改善箇所説明図

改善内容

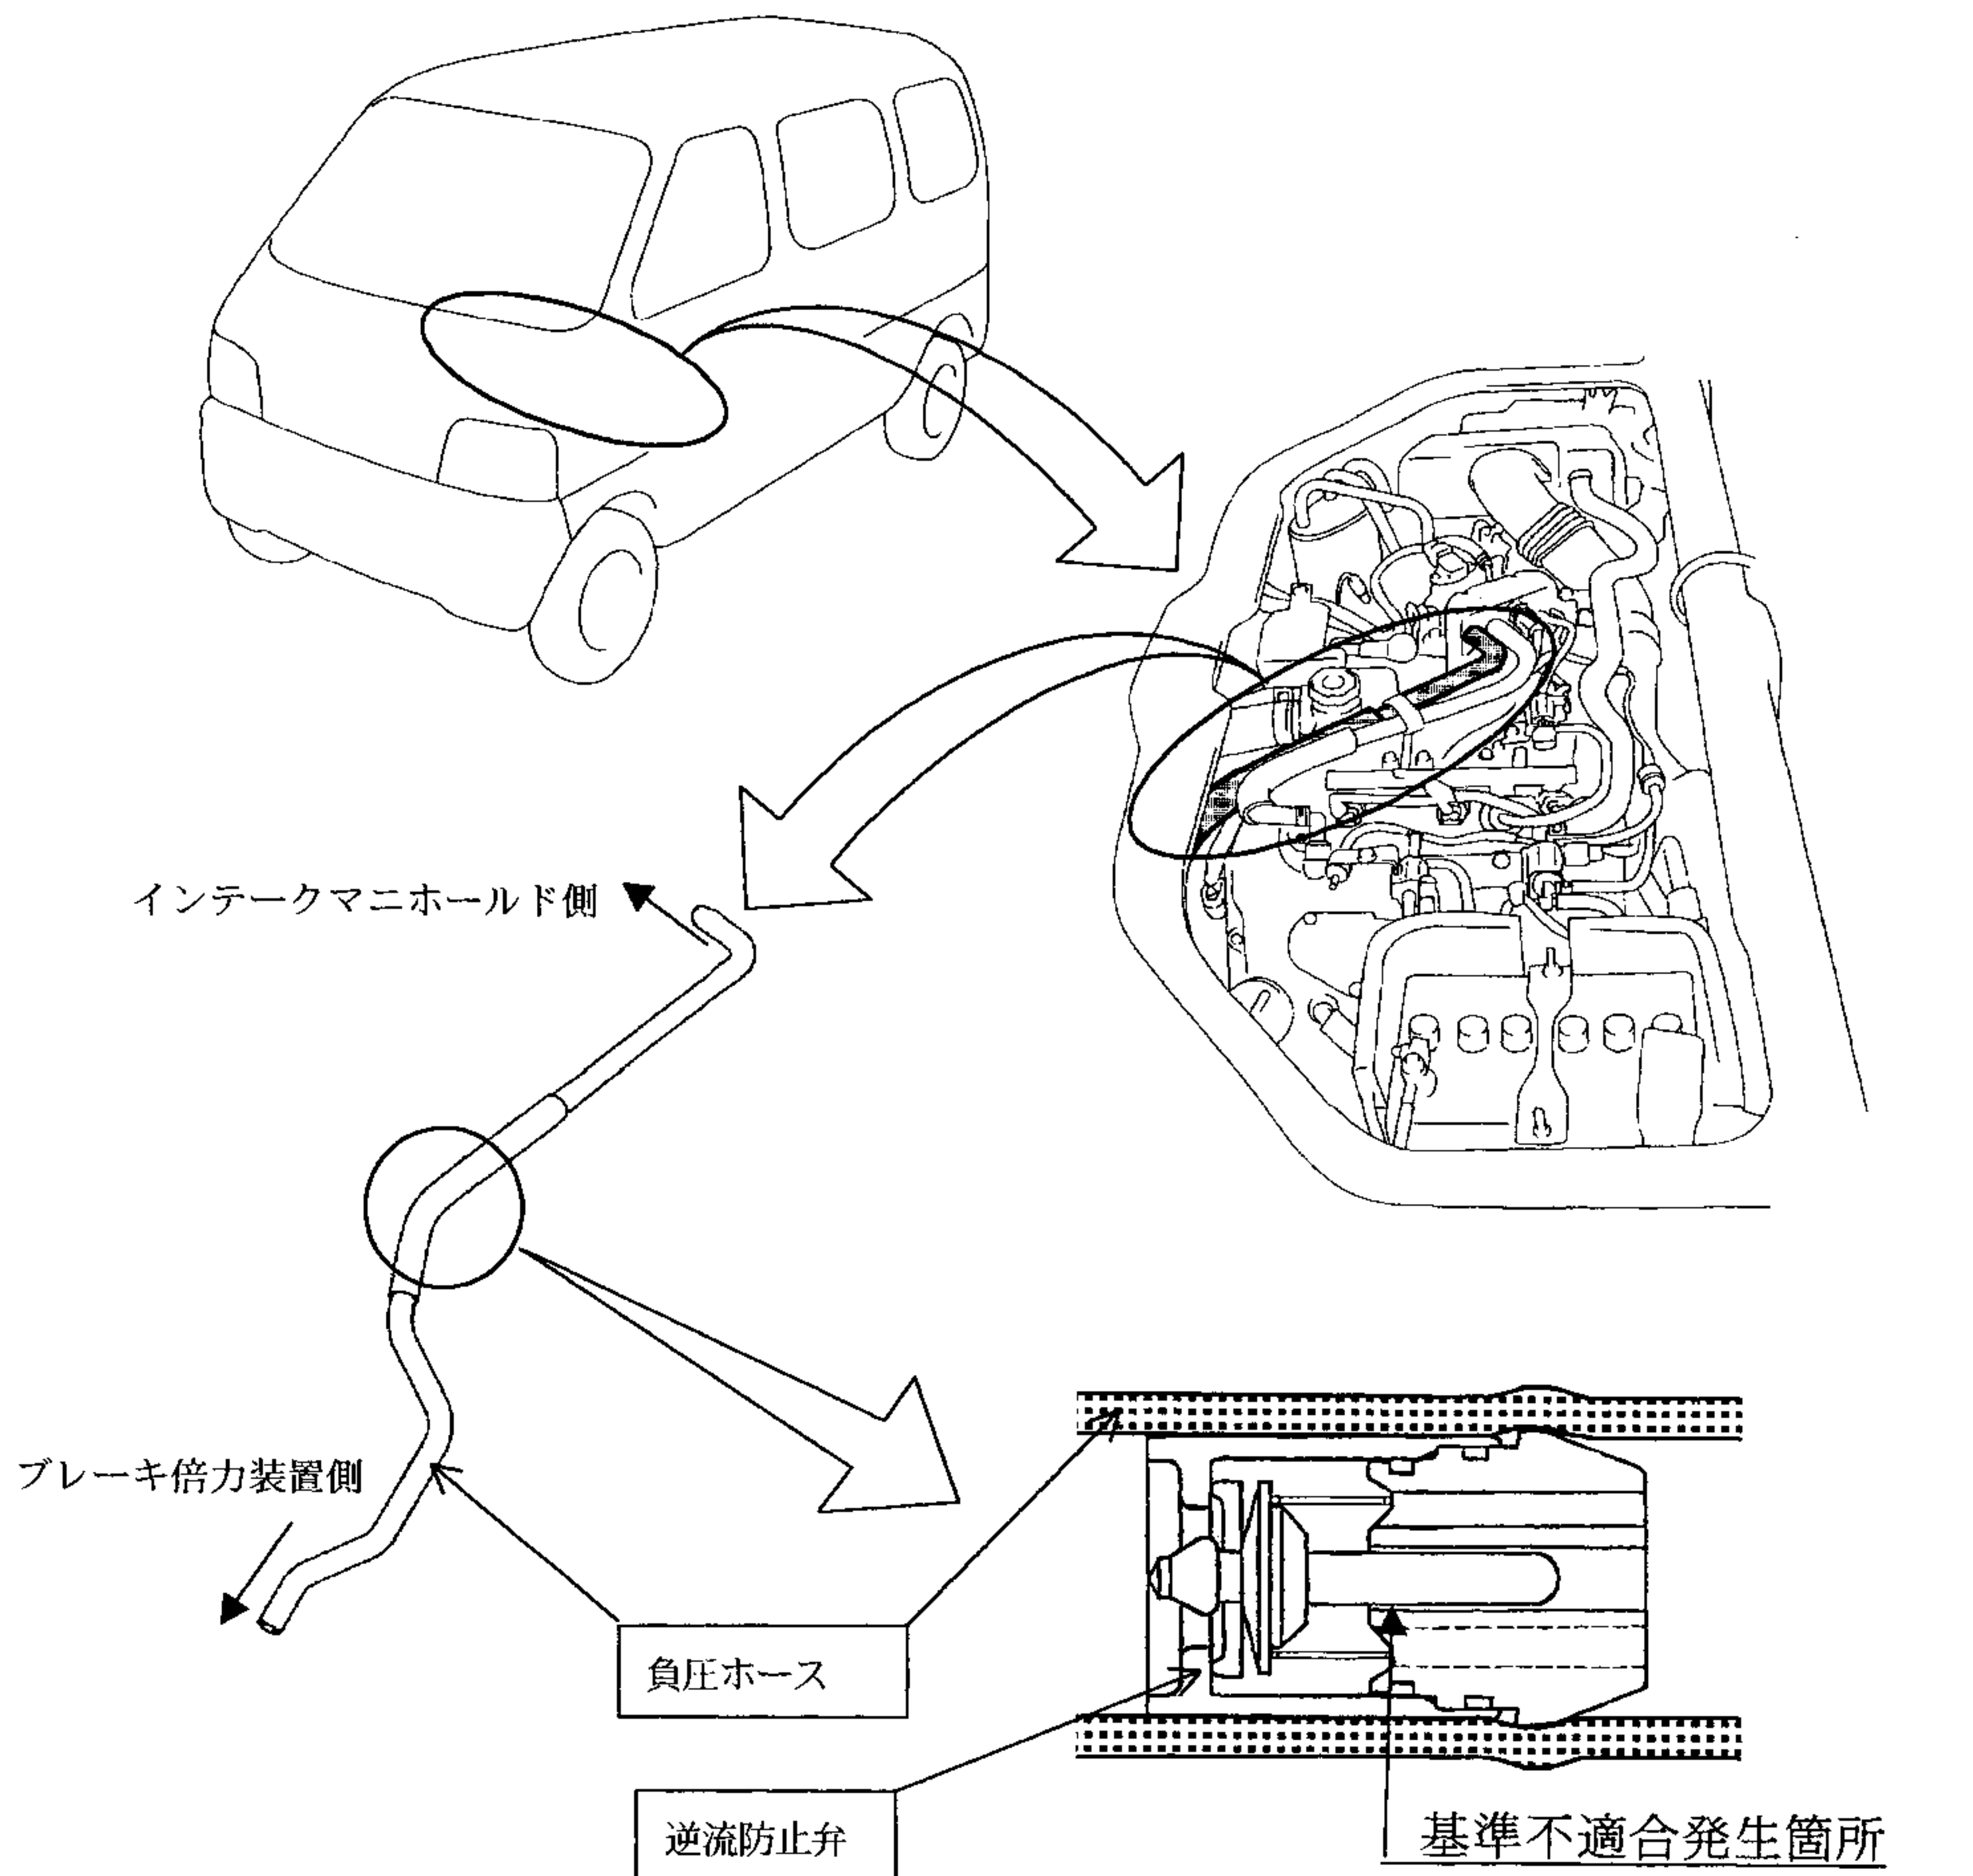
制動装置において、倍力装置の負圧ホース製造時の作業が不適切なため、当該ホース内の逆流防止弁に異物が残留しているものがあり、そのままの状態で使用を続けると、逆流防止弁が固着して開かなくなることがあり、倍力装置の負圧が減少して、制動力が不足するおそれがある。

全車両、逆流防止弁を組み付けた負圧ホース一式を良品と交換する。

識別：インテークマニホールド側の負圧ホースに丸い印が2箇所塗布されている。
